## AVIS

### Dossier d'autorisation environnementale sur le projet de construction du Canal Seine Nord Europe

<b>Titre du document sur lequel porte l'avis</b>	Autorisation environnementale du projet de Canal Seine Nord Europe
<b>Avis sollicité en date du</b>	16 avril 2019, reçu le 2 mai 2019 (délai : 2 juillet 2019 – vu avec la DREAL)
<b>Cadre de la procédure</b>	Le projet de construction du Canal Seine Nord Europe est soumis à évaluation environnementale au titre de l'article R-122-2 du code de l'environnement.
<b>Champ et objet de la procédure</b>	Ce projet entre dans le champ de l'autorisation environnementale au titre de l'article L-181-1 et suivants du code de l'environnement. Les procédures réglementaires visées dans le dossier sont : Autorisation Loi sur l'Eau et étude, d'incidences NATURA 2000, défrichement et dérogation au titre des espèces protégées.

Figure 1: Superposition du projet Canal Seine Nord et des ouvrages hydrauliques sous gestion de l'Entente Oise-Aisne

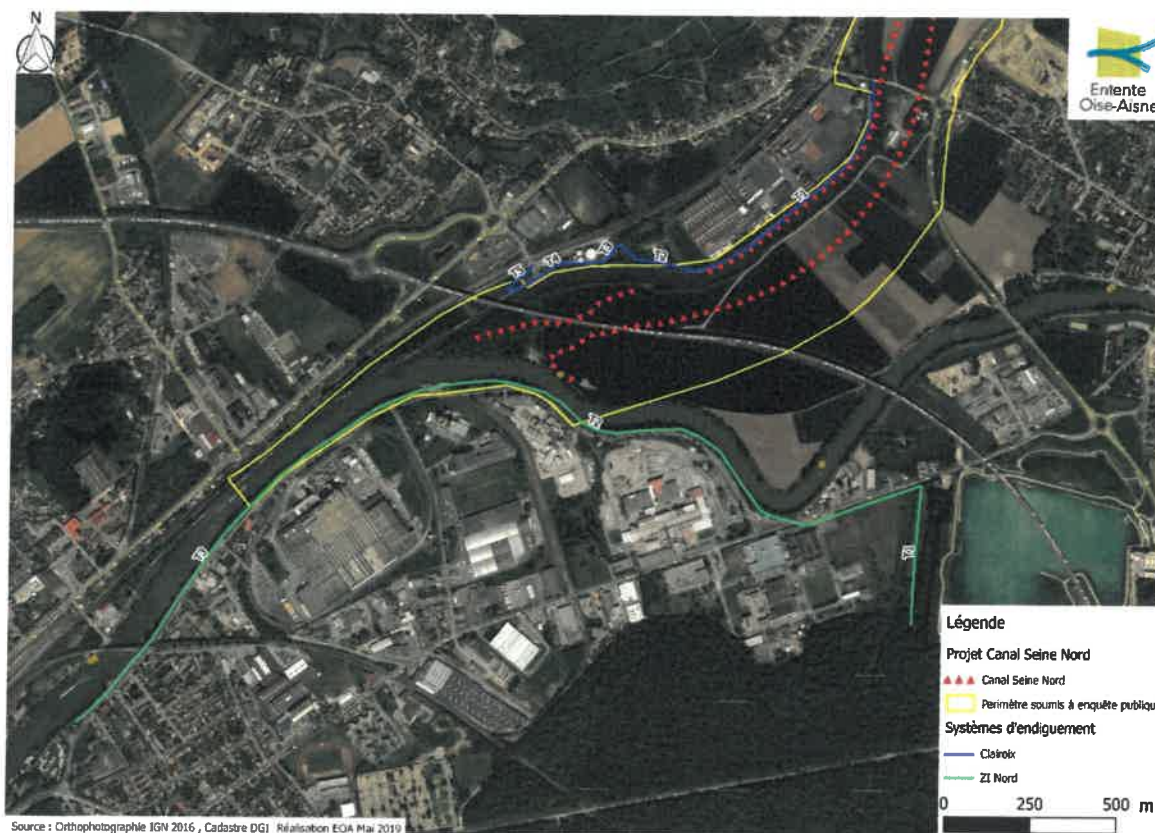
Il a été constaté que deux ouvrages actuellement sous gestion de l'Entente Oise-Aisne sont concernés par les travaux sur le canal Seine Nord (Figure 1) :

- Le système d'endiguement de Clairoix dont une partie se superpose au futur canal ;
- Le système d'endiguement de la Zi Nord Compiègne dont une partie est comprise dans le périmètre de l'enquête publique mais non concernée par les travaux.

Figure 2 Superposition du projet Canal Seine Nord et des ouvrages hydrauliques

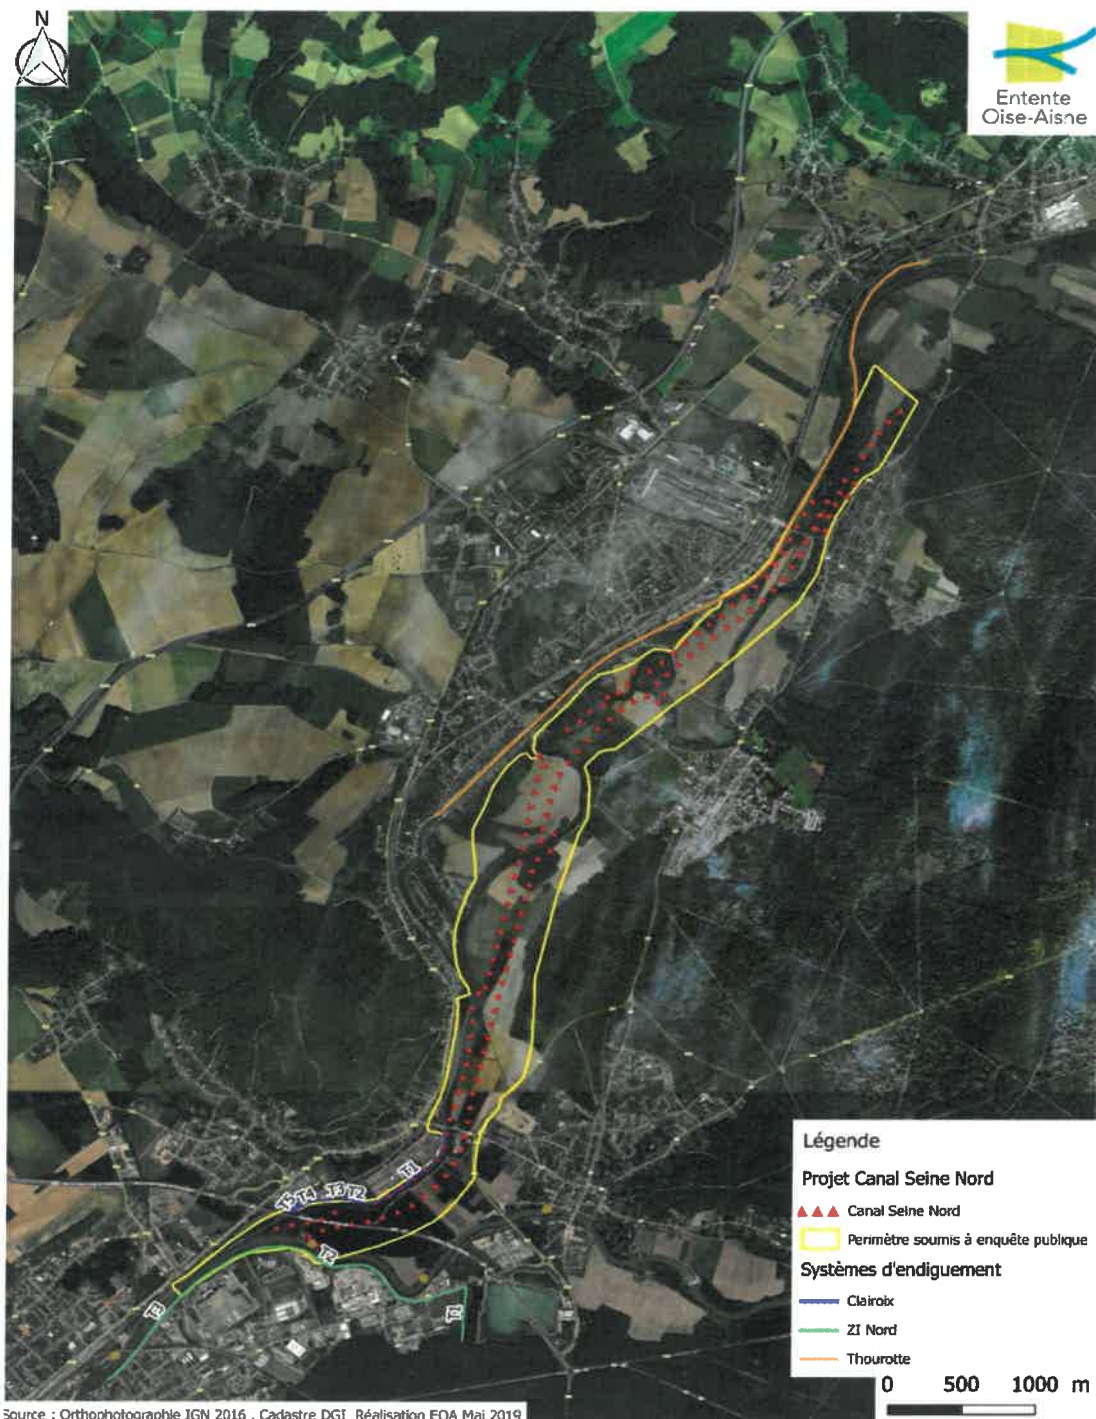
Par ailleurs, et par anticipation, il est également à noter qu'un autre ouvrage sera affecté : Le système d'endiguement du canal latéral à l'Oise à Thourotte en amont. Il est actuellement sous gestion de VNF du fait de son rôle de canal navigable, mais cet ouvrage sert également au titre de la protection contre les inondations. Cependant d'après le tracé actuel, il se situe dans le périmètre de l'enquête publique, ne se superpose pas au tracé du canal mais lui est parallèle. Nous ne possédons pas d'information précise quant à la cote de ce dernier, n'étant pas encore sous notre gestion.

Figure 3 : Superposition du projet de Canal et du système d'endiguement de Clairoux

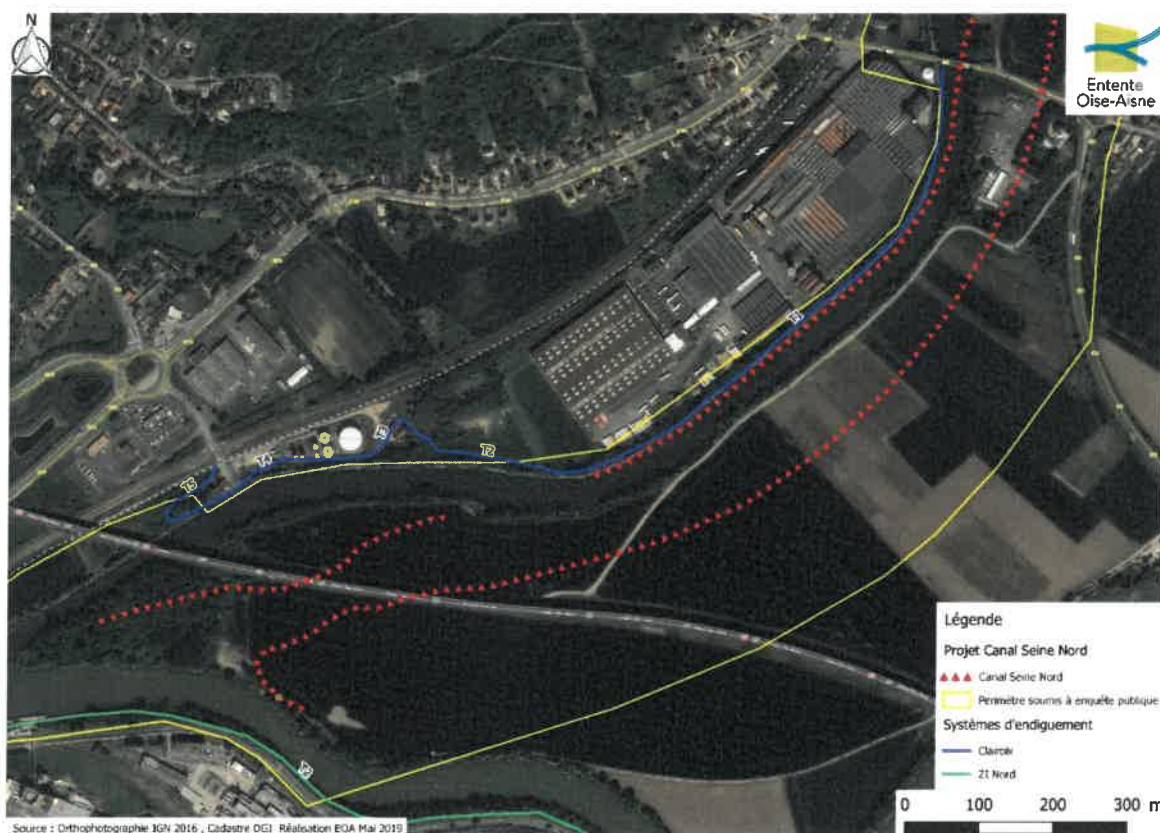
Par ailleurs, la superposition du système d'endiguement de Clairoux, notamment sur le T1, et du canal peut poser problème (Figure 3). En effet, la localisation des ouvrages doit bien être pris en compte dans le tracé afin que s'il y a une incidence des travaux sur cet ouvrage, il soit rétabli dans les dimensions actuelles pour assurer son rôle de protection des populations contre les inondations.

Figure 4 : Zone protégée estimative pour le canal à Thourotte

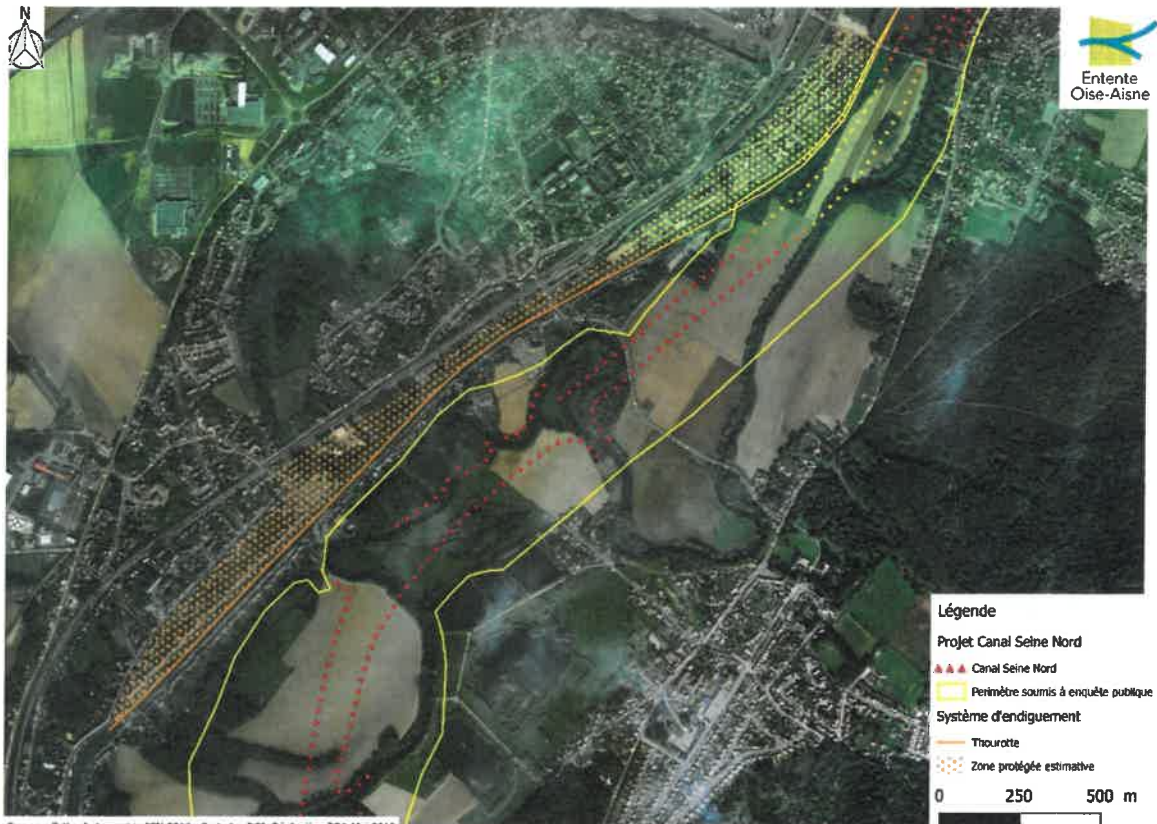
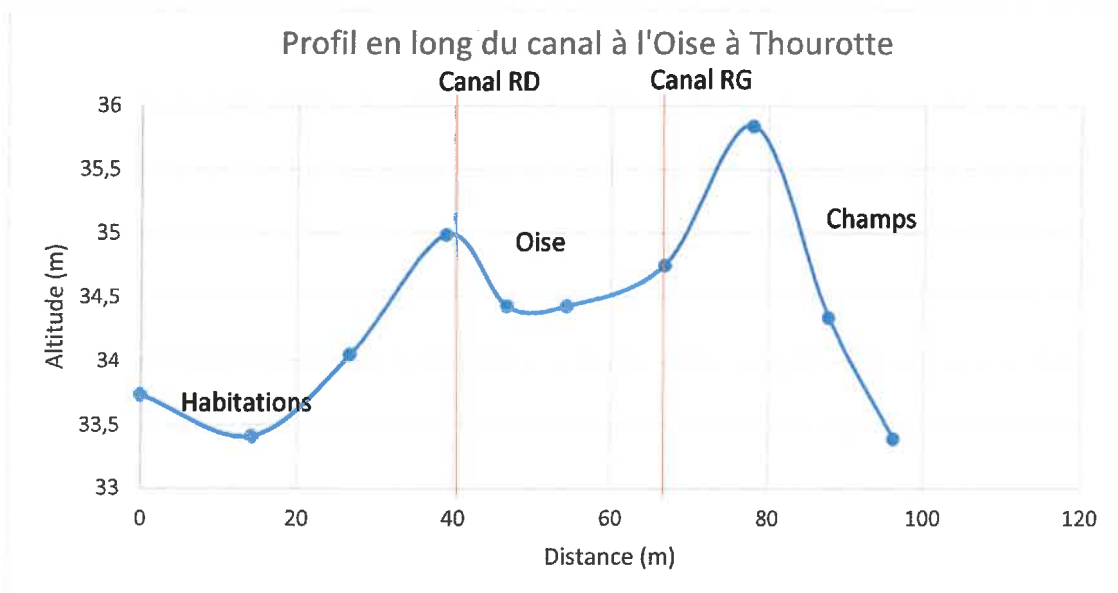
Il est également stipulé en page 15 de la pièce D4 que le canal à l'Oise sur le secteur 1 n'est pas considéré comme des digues. Ce qui est contradictoire avec ce qui a été avancé préalablement, puisqu'il permet de protéger les entreprises et les habitations (Figure 4 et Figure 5). Ces secteurs seraient submergés en crue centennale mais pas en crue trentennale voir cinquantiennale.

Figure 6 : Superposition de la zone de compensation et du système d'endiguement de Clairoux

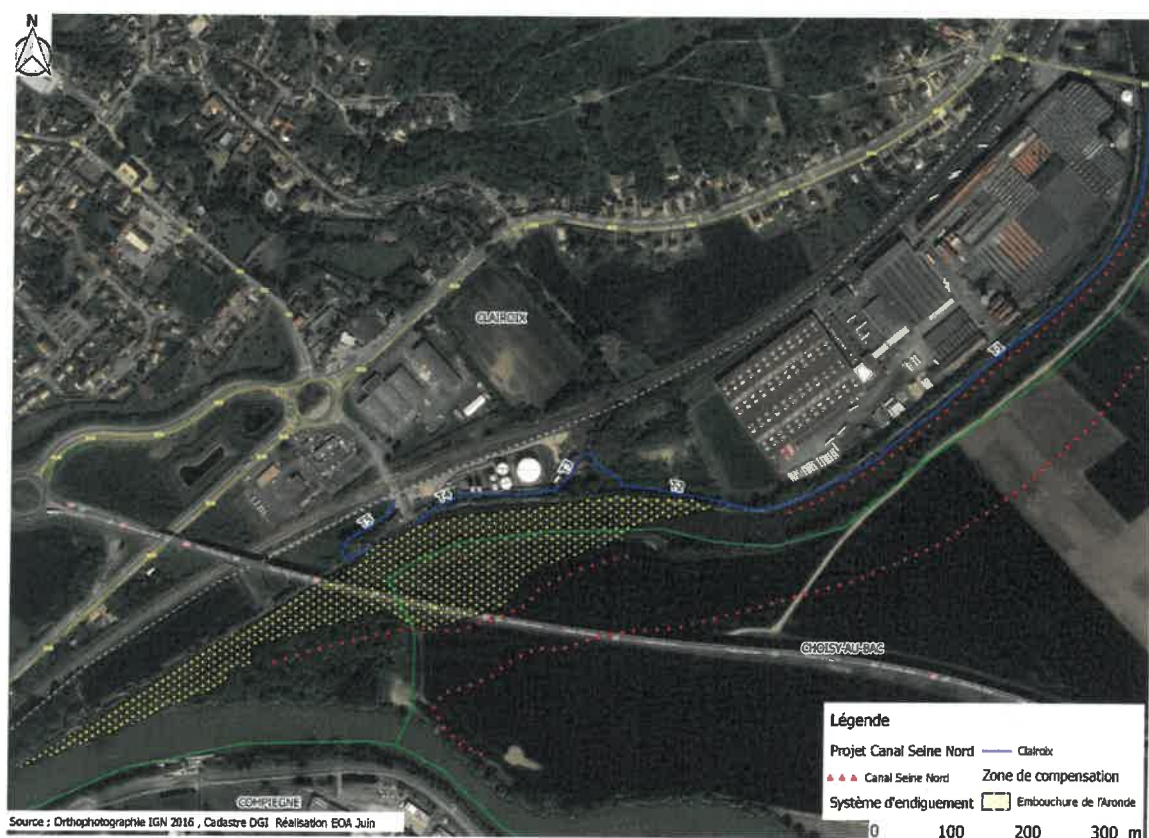
Enfin, sur le programme intégré de compensation, le premier site de compensation, embouchure de l'Aronde, se superpose en partie (tronçons 5 et 4) au système d'endiguement de Clairoux. La localisation du système doit bien être prise en compte afin qu'il n'y ait pas de risque d'endommagement

Figure 7 : Localisation de l'Aronde et du système d'endiguement de Clairoux

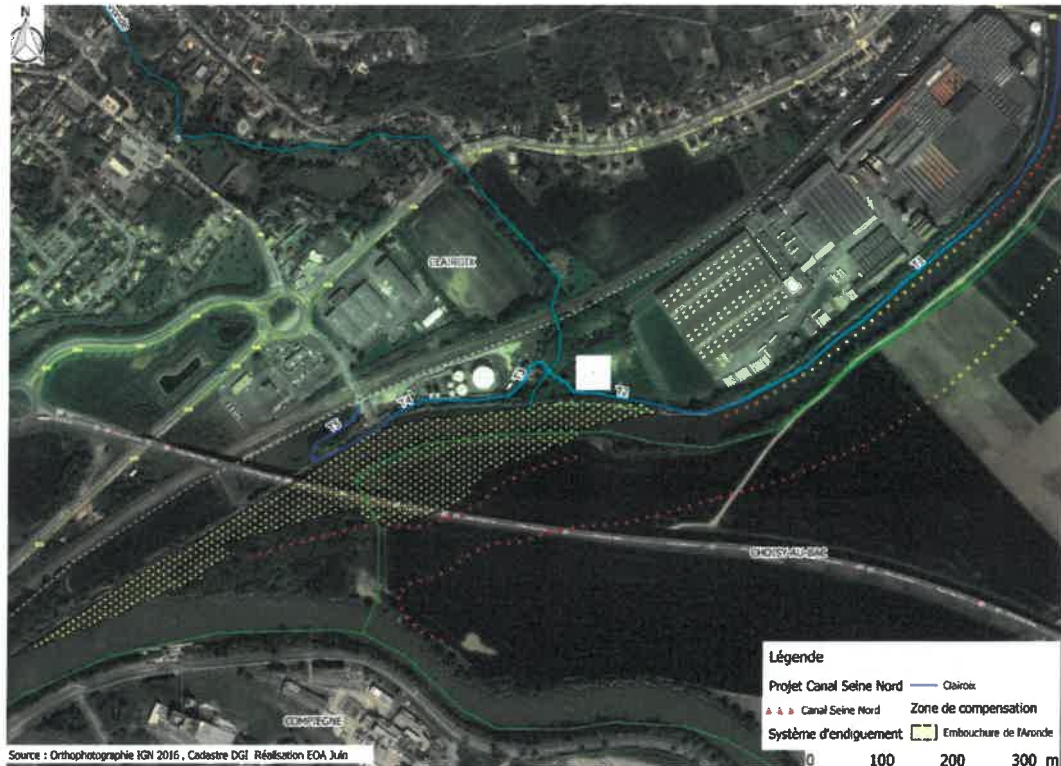
- reconstituer le lit mineur de L'Aronde or l'Aronde est perpendiculaire à notre ouvrage, aussi le profil est retracé il y'a aussi un risque pour le système d'endiguement.

- Amélioration des berges en banquettes végétalisées et boisement, la végétation ne doit pas être implanter dans le système d'endiguement, au risque de l'endommager. Le boisement est notamment prévu sur le tronçon T4 de la digue il doit être prévus à au moins 2 m du pied de la digue pour éviter son endommagement dans le temps (racines, chemin de circulation de l'eau...).
